2023년도 문화재위원회

제6차 근대문화재분과위원회 회의자료

근대문화재분과 제6차 회의 안건 목록

표지 손상

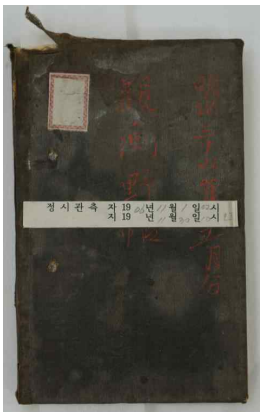
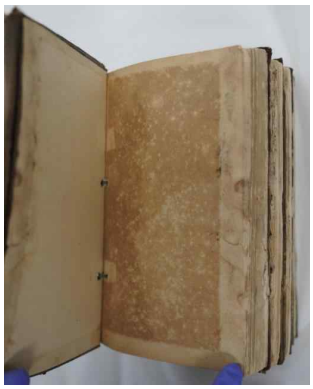
- 1900년대 초 생산된 기상관측 야장은 검정색 천으로 싼 겉표지에 내부는 모두 양지로 편철되어 있으며, 펜, 연필 등 다양한 필기 매체가 사용됨.
- 전체 수량이 방대하므로 상태조사에 따른 우선순위에 따라 장기적인 보존처리계획을 수립하여 전반적인 방향과 기준을 세워 진행 필요.
- 메움지는 원본과 유사한 물성과 규격의 종이를 제작하여 투명도, 색감, 질감을 맞춰 이질감을 최소로 함.

- 재질 분석 방법 보완
- 유물 상태에 따라 세척 방법을 구분하여 처리
- 양지전문가의 자문을 받아 수행
